H24-B11-1

記事	報告書作成用柱状図(H26年9月)⇒申請書用柱状図
1~7	・堆積物の記載は、埋土、砂礫等の性状を示すこととし、“岩種区分”欄に対応した層相名を記載。

H24-B11-2

報告書作成用柱状図
(H26年12月)

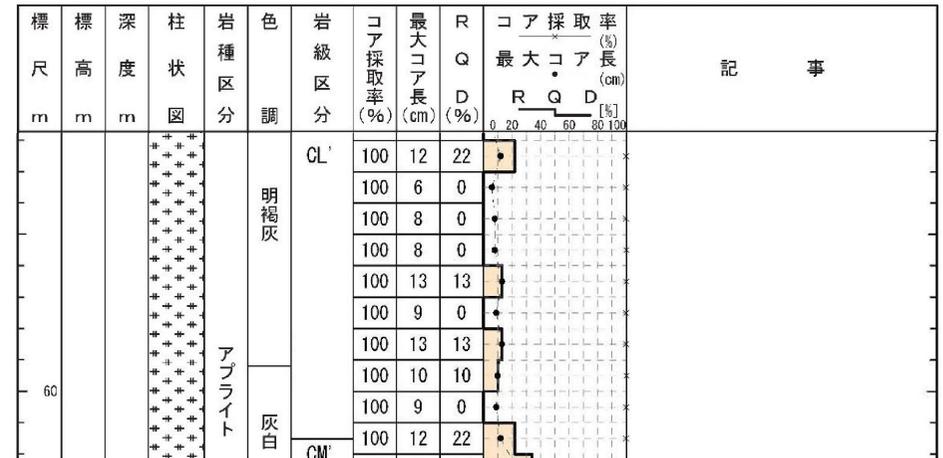
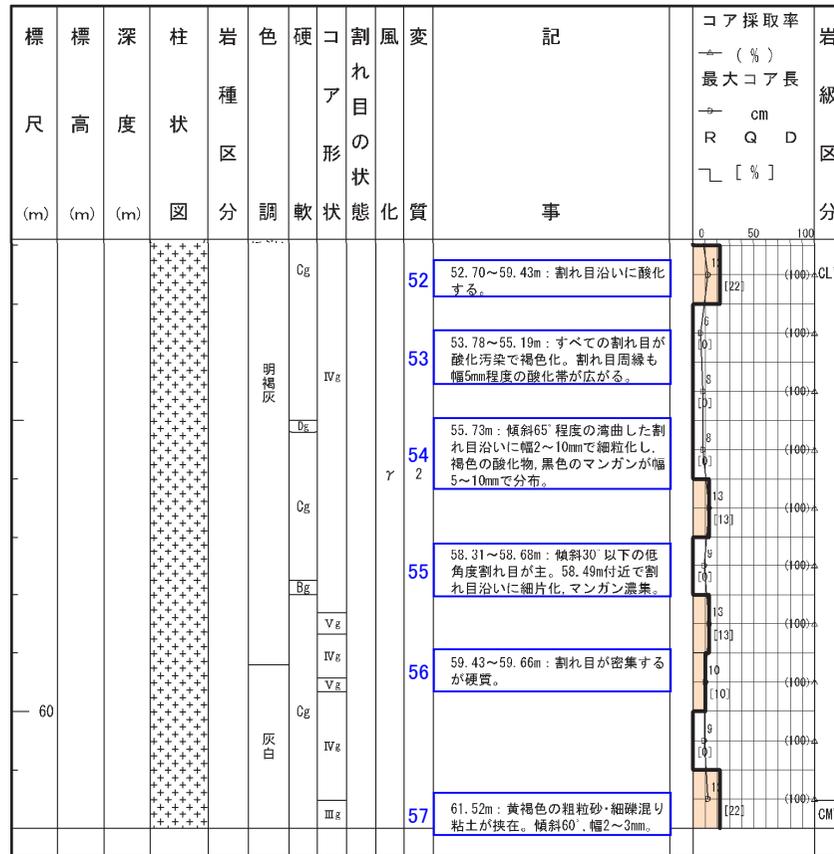
記事	報告書作成用柱状図(H26年12月)⇒申請書用柱状図
52	・割れ目沿いの酸化については、補足的なものであるため削除。
53	・割れ目沿いの酸化については、補足的なものであるため削除。
54	・割れ目沿いに細粒化するが、直線性に乏しく、周囲の岩盤に劣化が認められないことから削除。 ・割れ目沿いの酸化物、マンガンについては、補足的なものであるため削除。
55	・割れ目沿いに細片化するが、直線性に乏しく、周囲の岩盤と明瞭な差が認められないことから削除。 ・割れ目の傾斜、割れ目沿いのマンガン濃集については、補足的なものであるため削除。
56	・硬軟や割れ目の発達程度については、RQD、最大コア長、岩級区分で示しているため削除。
57	・粘土を挟在するが、周囲の岩盤に劣化が認められないことから削除。

報告書作成用柱状図
(H26年12月)

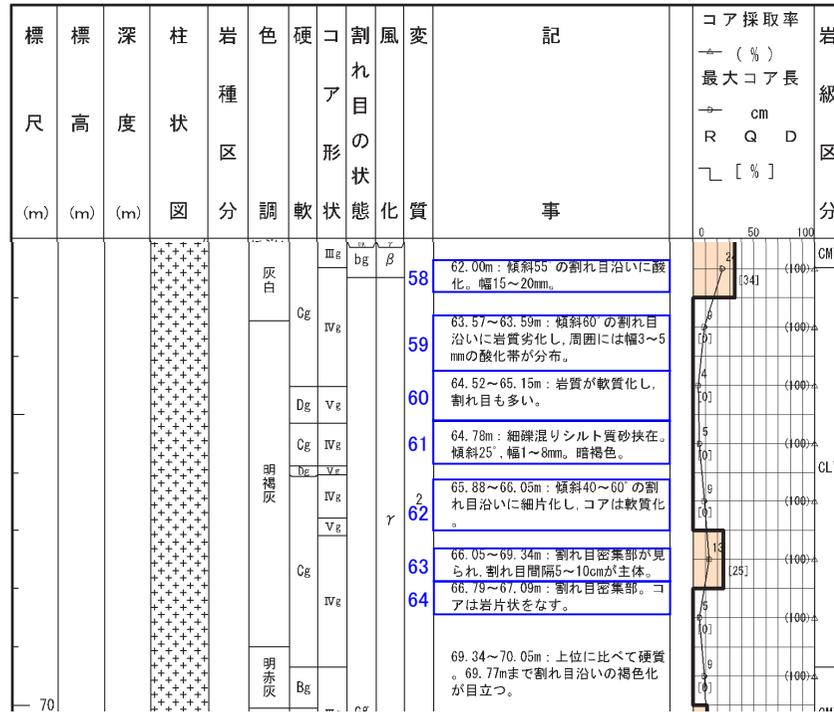
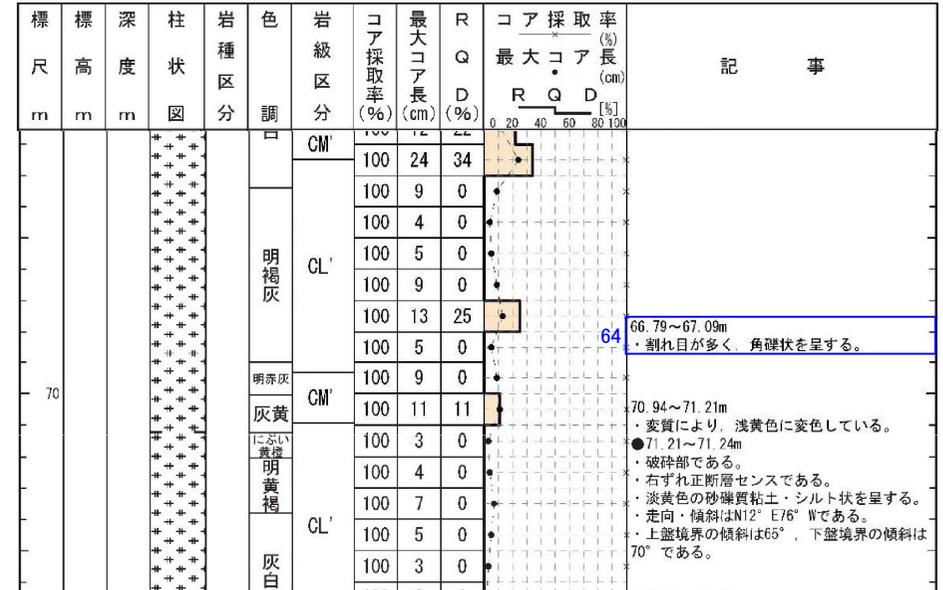
記事	報告書作成用柱状図(H26年12月)⇒申請書用柱状図
58	・割れ目沿いの酸化については、補足的なものであるため削除。
59	・割れ目沿いに劣化するが、周囲の岩盤に劣化が認められないことから削除。 ・割れ目沿いの酸化については、補足的なものであるため削除。
60	・硬軟や割れ目の発達については、RQD, 最大コア長, 岩級区分で示しているため削除。
61	・細礫混りシルト質砂を挟在するが、連続性に乏しく、周囲の岩盤に劣化が認められないことから削除。
62	・硬軟や割れ目の発達については、RQD, 最大コア長, 岩級区分で示しているため削除。
63	・割れ目の発達については、RQD, 最大コア長, 岩級区分で示しているため削除。
64	・“コア形状”欄に基づき角礫状と追記。

報告書作成用柱状図
(H26年12月)

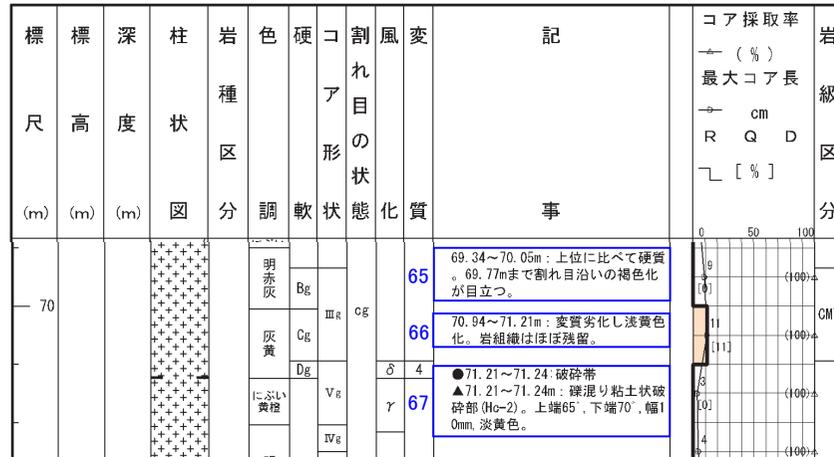
記事	報告書作成用柱状図(H26年12月)⇒申請書用柱状図
65	<ul style="list-style-type: none"> ・硬軟については、岩級区分に含めて示しているため削除。 ・割れ目沿いの変色については、補足的なものであるため削除。
66	<ul style="list-style-type: none"> ・変質を伴う岩盤の劣化については、岩級区分で示しているため削除。 ・原岩組織の残留の程度については、岩盤の劣化に関する補足的なものであるため削除。
67	<ul style="list-style-type: none"> ・薄片観察の結果で得られた最新活動面の変位センスを記載。 ・色調・粒度について、申請前までに別途行っていた、地盤安定解析用の物性値設定を目的とした破砕部の再観察の結果に基づき記載。 ・ポアホールテレビの解析結果による最新活動面の走向・傾斜を記載。

報告書作成用柱状図
(H26年12月)

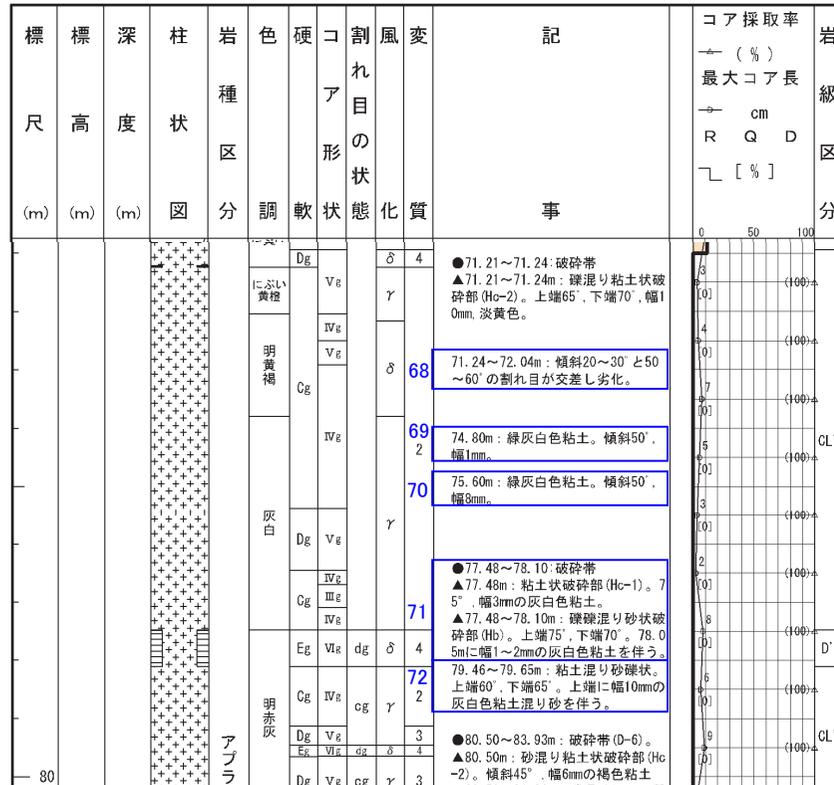
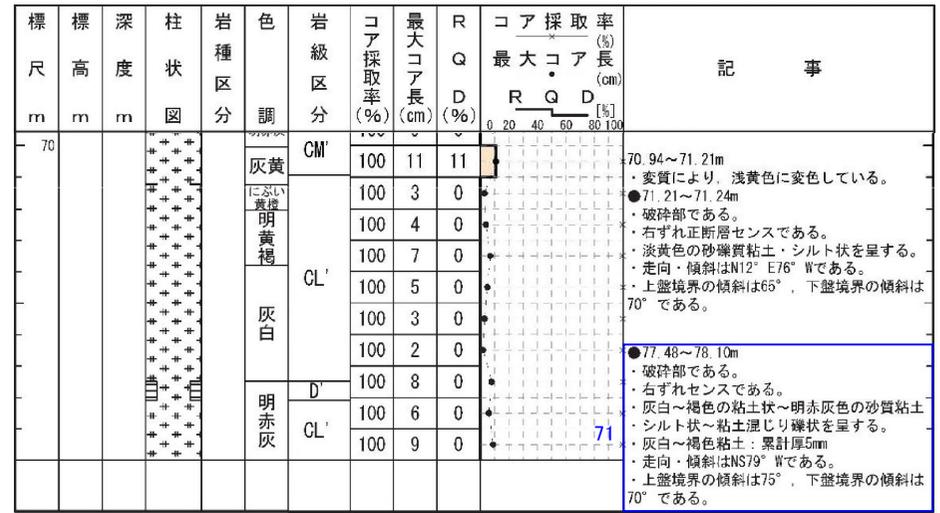
記事	報告書作成用柱状図(H26年12月)⇒申請書用柱状図
68	・割れ目の発達程度については、RQD, 最大コア長, 岩級区分で示しているため削除。
69	・粘土を挟在するが、直線性や連続性に乏しいことから削除。
70	・粘土を挟在するが、直線性や連続性に乏しいことから削除。
71	・薄片観察の結果で得られた最新活動面の変位センスを記載。 ・粘土の色調, 累計幅については、報告書作成用柱状図の幅の最大値の合計を記載。 ・78.05mの粘土の色調を褐色に見直し。 ・“色調”欄に基づき、明赤灰色と記載。 ・申請前までに別途行っていた、地盤安定解析用の物性値設定を目的とした破砕部の再観察の結果に基づき、砂質粘土・シルト状～粘土混じり礫状と記載。 ・ポアホールテレビの解析結果による最新活動面の走向・傾斜を記載。
72	・粘土混じり礫状を呈し、粘土混じり砂を挟在するが、連続性に乏しいことから削除。

報告書作成用柱状図
(H26年12月)

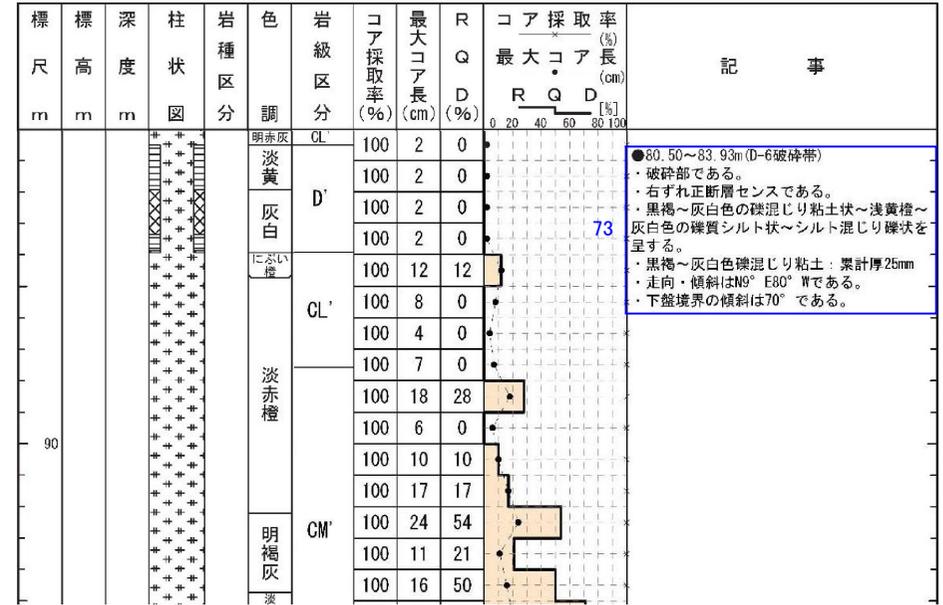
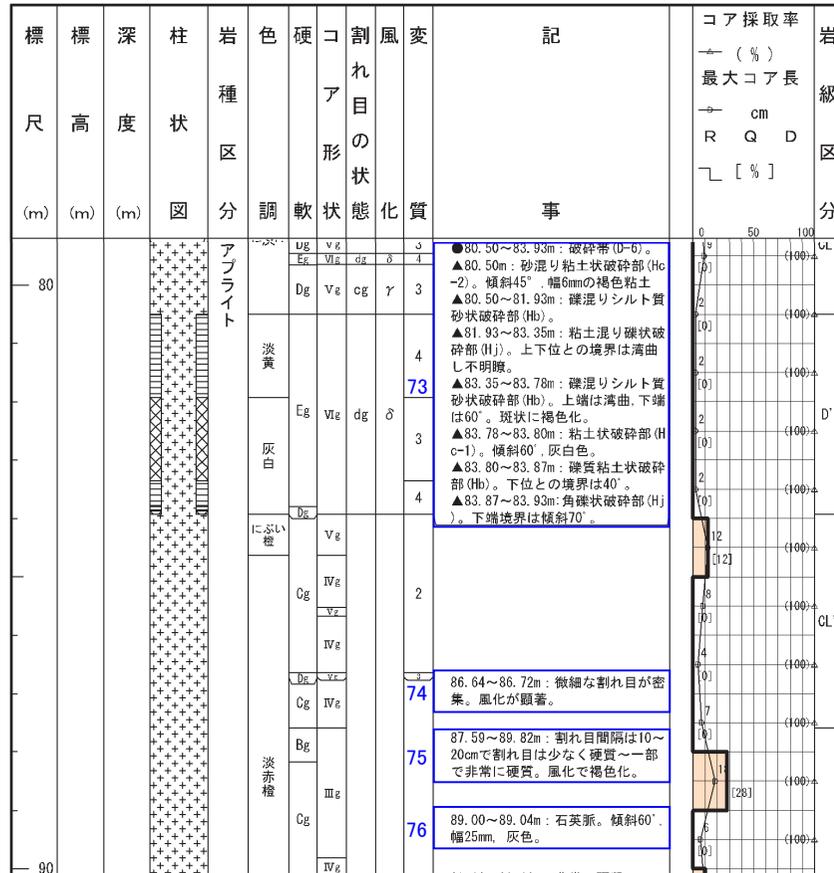
記事	報告書作成用柱状図(H26年12月)⇒申請書用柱状図
73	・薄片観察の結果で得られた最新活動面の変位センスを記載。 ・粒度、色調、粘土の累計幅について、申請前までに別途行っていた、地盤安定解析用の物性値設定を目的とした破砕部の再観察の結果に基づき記載。 ・ポアホールテレビの解析結果による最新活動面の走向・傾斜を記載。
74	・割れ目の発達程度については、RQD、最大コア長、岩級区分で示しているため削除。 ・風化程度については、当該区間の周囲と明瞭な差が認められないため削除。
75	・硬軟や割れ目の発達程度については、RQD、最大コア長、岩級区分で示しているため削除。 ・風化程度については、当該区間の周囲と明瞭な差が認められないため削除。
76	・鉱物脈については、補足的なものであるため削除。
